高浜発電所原子炉施設保安規定変更認可申請書の補正について

高浜発電所原子炉施設保安規定変更認可申請書の補正内容

別添 高浜発電所原子炉施設保安規定変更前後比較表

高浜発電所原子炉施設保安規定変更前後比較表（第 次改正）

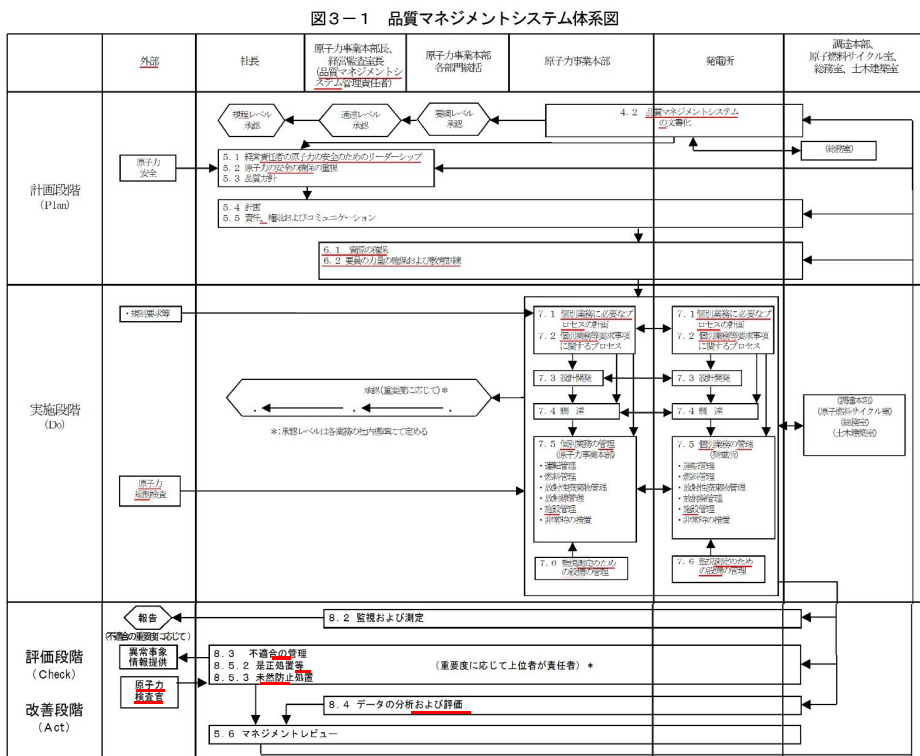
原子力規制における検査制度の見直しに伴う変更（品質規則の制定に伴う変更、法令改正に伴う用語の変更（「保守管理」を「施設管理」、「保安検査官」を「原子力検査官」に変更）、「申請に関する説明」等事業者による検査が主体となるための変更）
